日本核燃料開発株式会社
保安管理部 安全管理グループ

【面談資料】核燃料物質使用変更許可申請書の一部補正の方針について

令和5年1月12日

令和4年10月24日付け NFD 発第 3361 号をもって申請した核燃料物質変更許可申請書の記述について、面談での指摘を踏まえ、一部補正する。詳細については、添付の新旧対照表に示す。

図7-2 NFD敷地内建家配置図

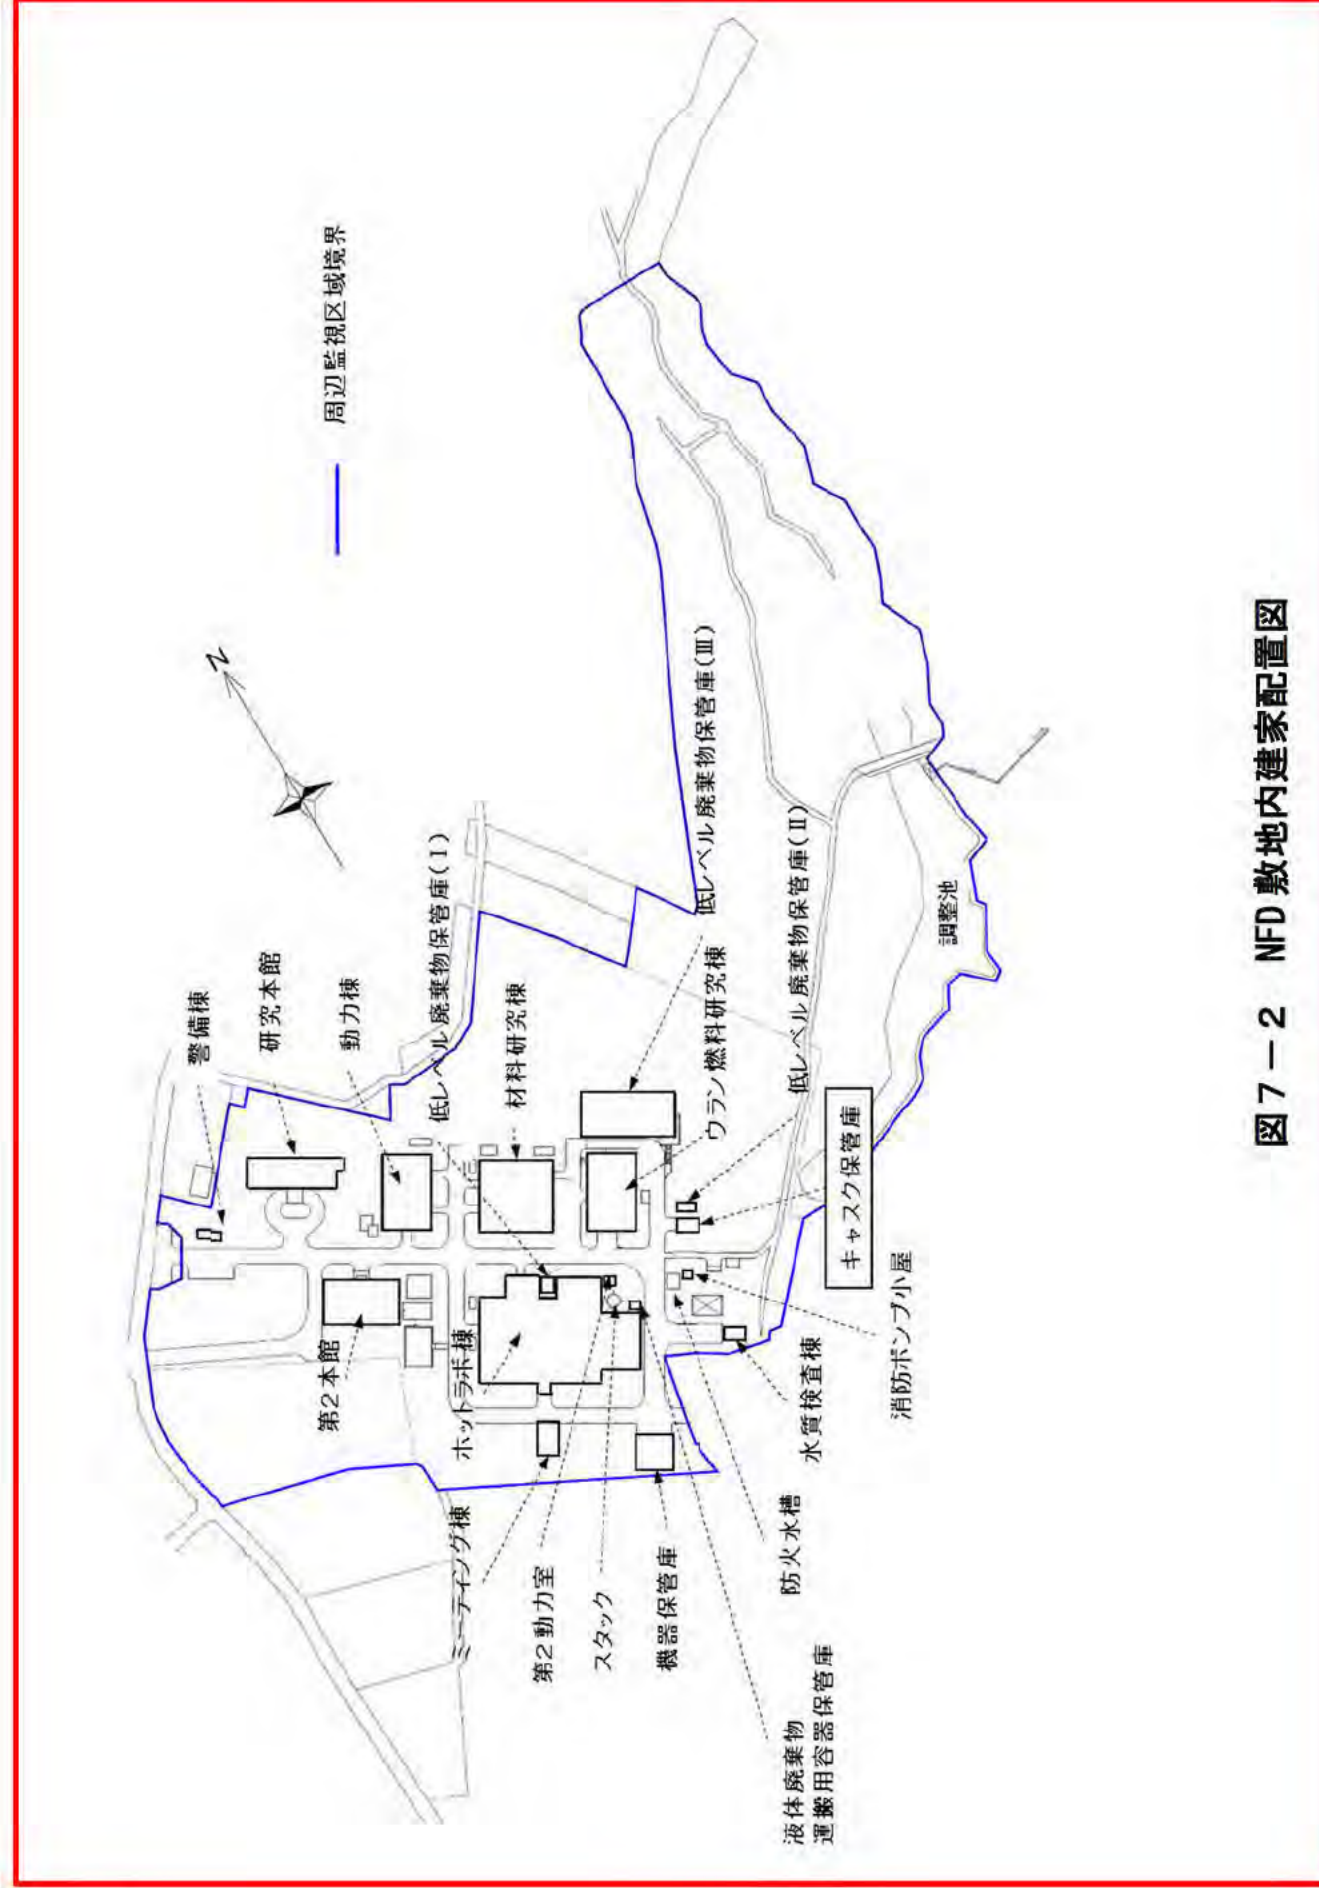
- 1) 「7. 使用施設の位置、構造及び設備」の「施設内の常時立ち入る場所に対する遮蔽」に使用後の輸送容器を保管庫に戻す前に汚染検査を実施すること、万一汚染を確認した際には除染を行ってから保管することを追記する。
- 2) 「7. 使用施設の位置、構造及び設備」の「表面材料等」の誤記を修正する。(「運搬用容器」を「輸送容器」に修正する。)
- 3) 「7.使用施設の位置、構造及び設備」の「第 7-2 図 NFD 敷地内建家配置図」に周辺監視区域境界を追記する。
- 4) 「7.使用施設の位置、構造及び設備」の「第 7-5 図 管理区域を示す標識及び消火器の位置図」に管理区域境界を追記する。
- 5) 「10-2. 閉じ込めの機能、遮蔽その他の使用施設の位置、構造及び設備」の「(2)遮蔽」に使用後の輸送容器を保管庫に戻す前に汚染検査を実施すること、万一汚染を確認した際には除染を行ってから保管することを追記する。
- 6) 「10-2. 閉じ込めの機能、遮蔽その他の使用施設の位置、構造及び設備」の「(4)立ち入りの防止」に周辺監視区域境界の説明を追記する。
- 7) 「10-2. 閉じ込めの機能、遮蔽その他の使用施設の位置、構造及び設備」の「(5)自然現象による影響考慮」にキャスク保管庫設置後の自然現象による影響有無を追記する。

図 7-2 NFD 敷地内建家配置図

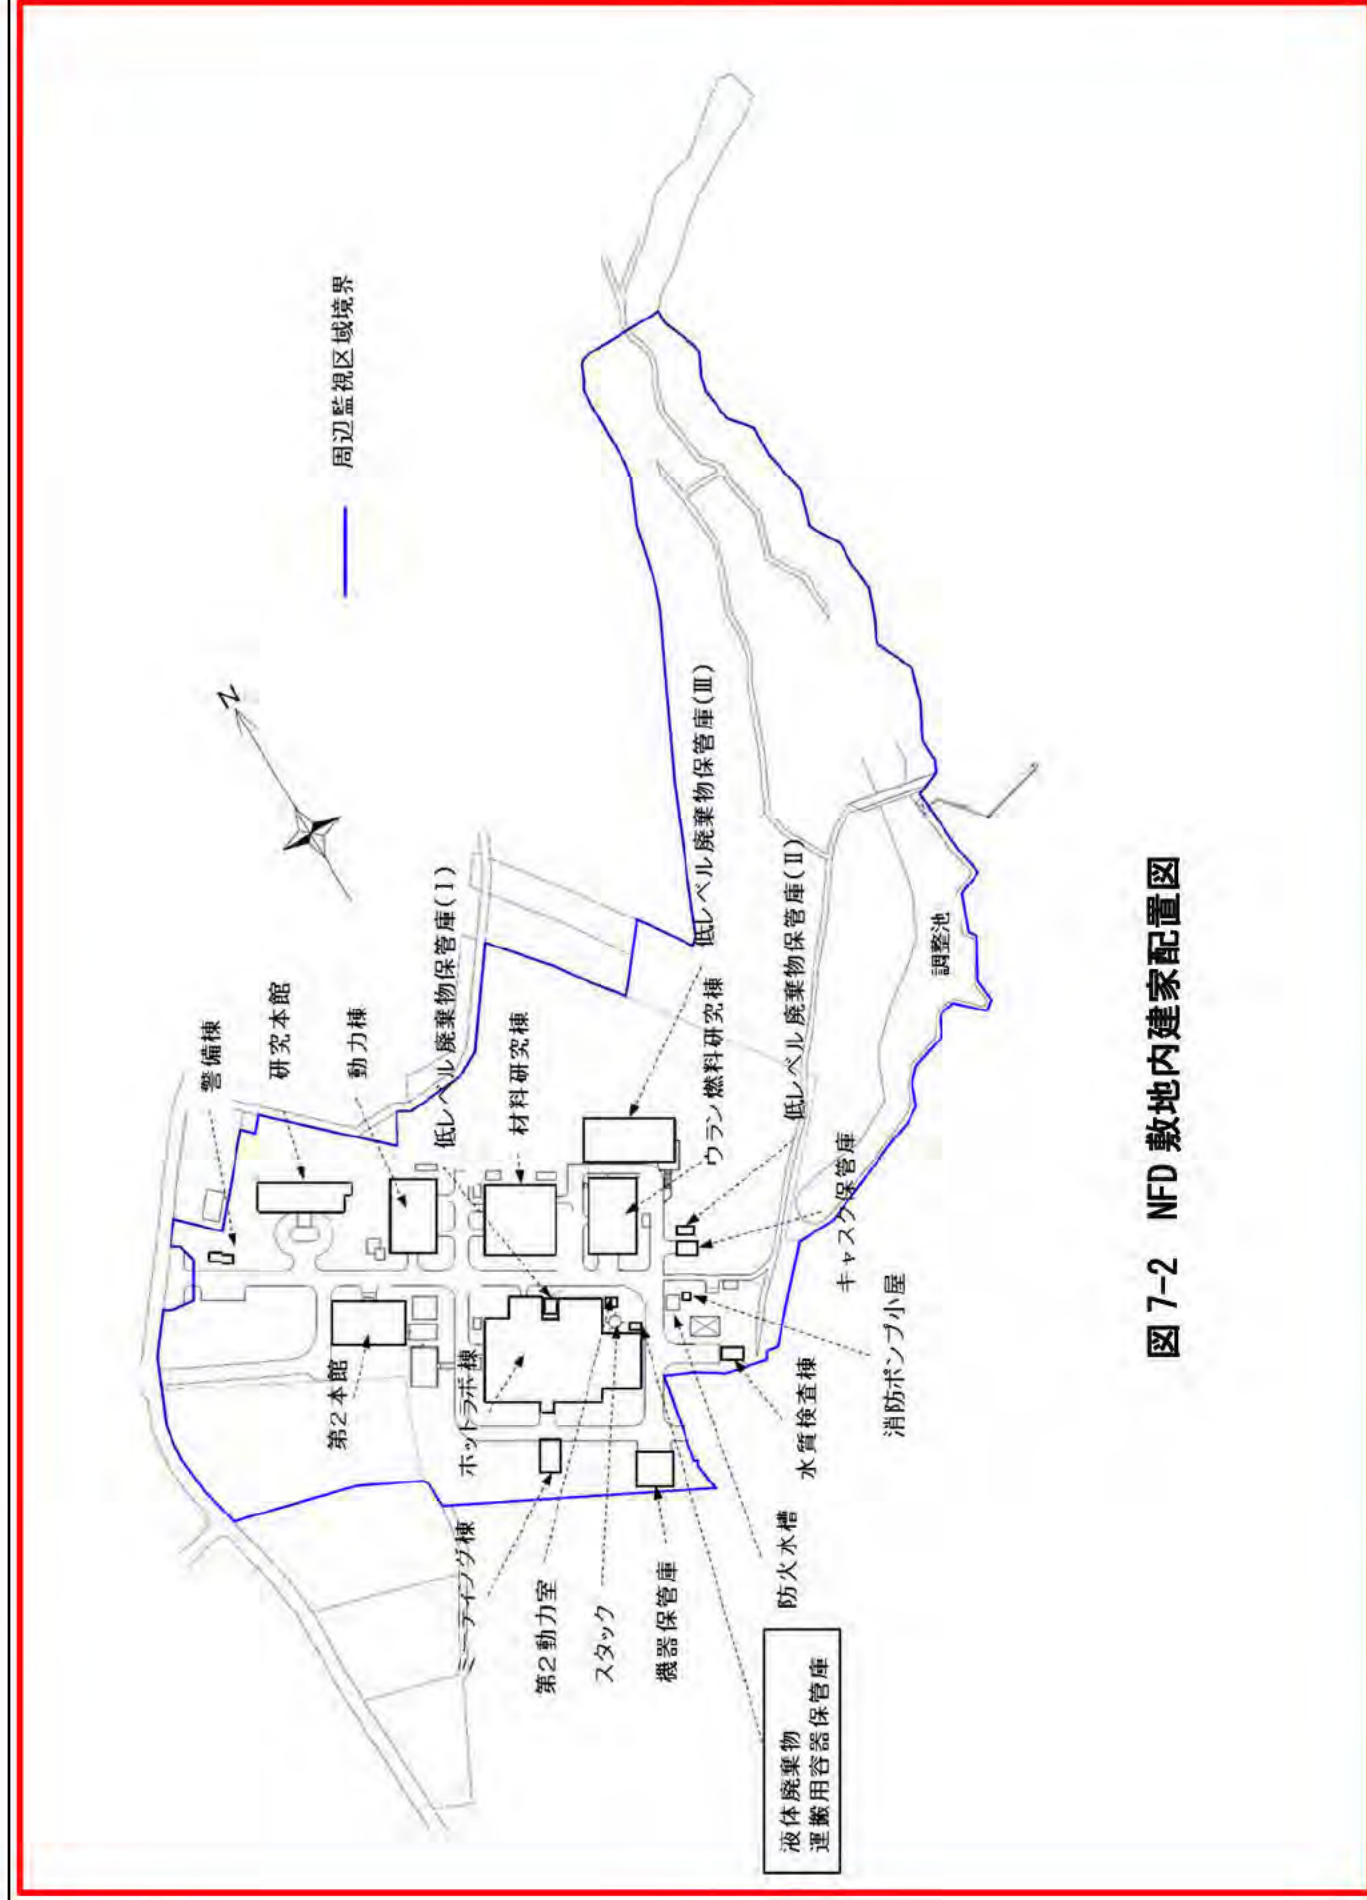
- 1) 「7. 使用施設の位置、構造及び設備」の「施設内の常時立ち入る場所に対する遮蔽」に使用後の運搬用容器を保管庫に戻す前に汚染検査を実施すること、万一汚染を確認した際には除染を行ってから保管することを追記する。
- 2) 「7.使用施設の位置、構造及び設備」の「第 7-2 図 NFD 敷地内建家配置図」に周辺監視区域境界を追記する。
- 3) 「10-2. 閉じ込めの機能、遮蔽その他の使用施設の位置、構造及び設備」の「(2)遮蔽」に使用後の運搬用容器を保管庫に戻す前に汚染検査を実施すること、万一汚染を確認した際には除染を行ってから保管することを追記する。
- 4) 「10-2. 閉じ込めの機能、遮蔽その他の使用施設の位置、構造及び設備」の「(4)立ち入りの防止」に周辺監視区域境界の説明を追記する。
- 5) 「10-2. 閉じ込めの機能、遮蔽その他の使用施設の位置、構造及び設備」の「(5)自然現象による影響考慮」に液体廃棄物運搬用容器保管庫設置時期と設置後の自然現象による影響有無を追記する。

周辺監視区域境界の明記
